**Razionalizzazione dei Presidi della Polizia di Stato nella Città di Torino
Rifunzionalizzazione del complesso demaniale sito in Torino,
Commissariato Borgo Po - Via Sabaudia**

**Presa d'atto delle determinazioni della Conferenza di Servizi del 10 ottobre 2025
ai sensi dell'art. 38 del D.lgs n.36 del 31 marzo 2023, ai fini dell'approvazione
del progetto nonché della localizzazione dell'opera**

FASCICOLO ILLUSTRATIVO

Allegato Tecnico n. 3 “Carta di sintesi della pericolosità geomorfologica e dell'idoneità all'utilizzazione urbanistica – Presa d'Atto

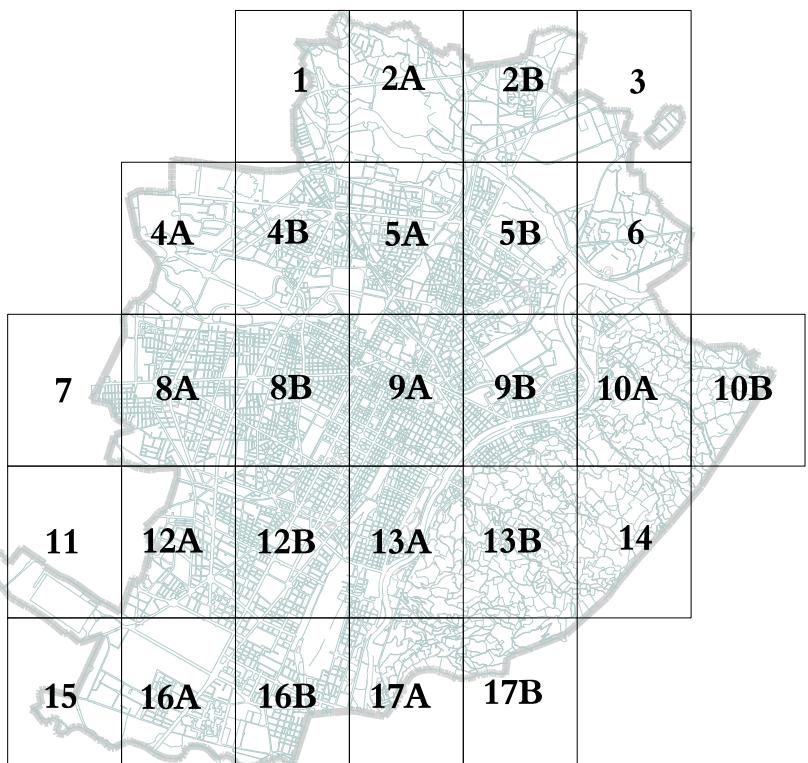
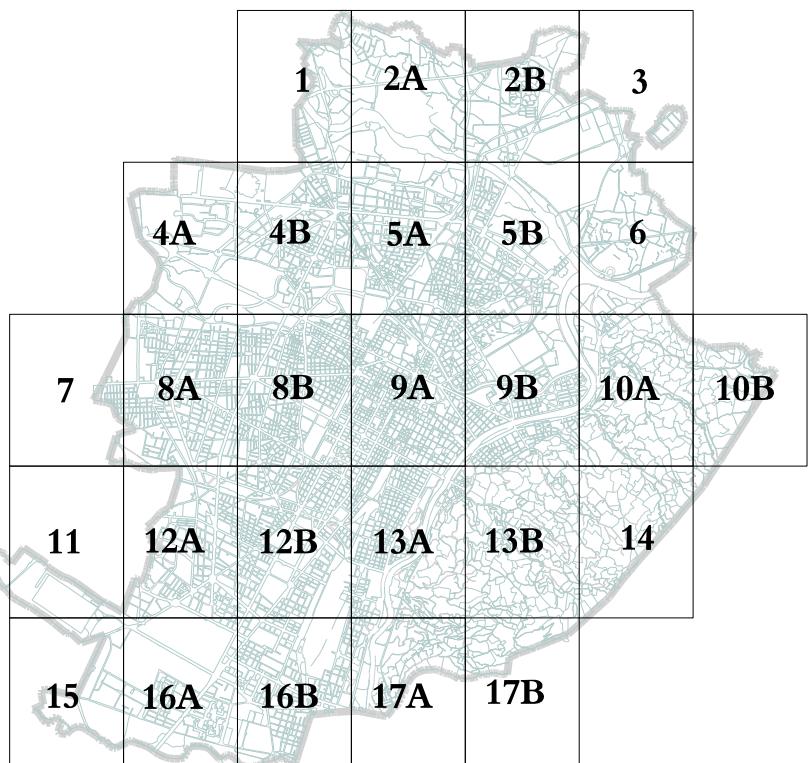
A) la modifica grafica del tracciato del Rio Val Pattonera nell'Allegato Tecnico n. 3 “Carta di sintesi della pericolosità geomorfologica e dell'idoneità all'utilizzazione urbanistica”, per il quale viene confermato il dissesto lineare di tipo Eel a pericolosità molto elevata e l'attribuzione della fascia di rispetto ridotta a 5 metri, da recepire all'interno dell'Allegato B delle NUEA all'art. 1.1, comma 4, nel modo seguente: *“Fa eccezione il tratto del Rio Val Pattonera in corrispondenza del Commissariato di via Sabaudia, per il quale la fascia di*

rispetto è ridotta a 5 metri, così come approvato in sede di Conferenza di Servizi decisoria del 10 ottobre 2025 ai sensi dell'art. 38 del D. Lgs n.36 del 31 marzo 2023.”;

- B) la modifica dalla sottoclasse IIIb3(C) alla sottoclasse IIIb2(C), nell'Allegato Tecnico n. 3 “Carta di sintesi della pericolosità geomorfologica e dell'idoneità all'utilizzazione urbanistica”, in corrispondenza dell'area occupata dal Commissariato di Polizia di via Sabaudia;
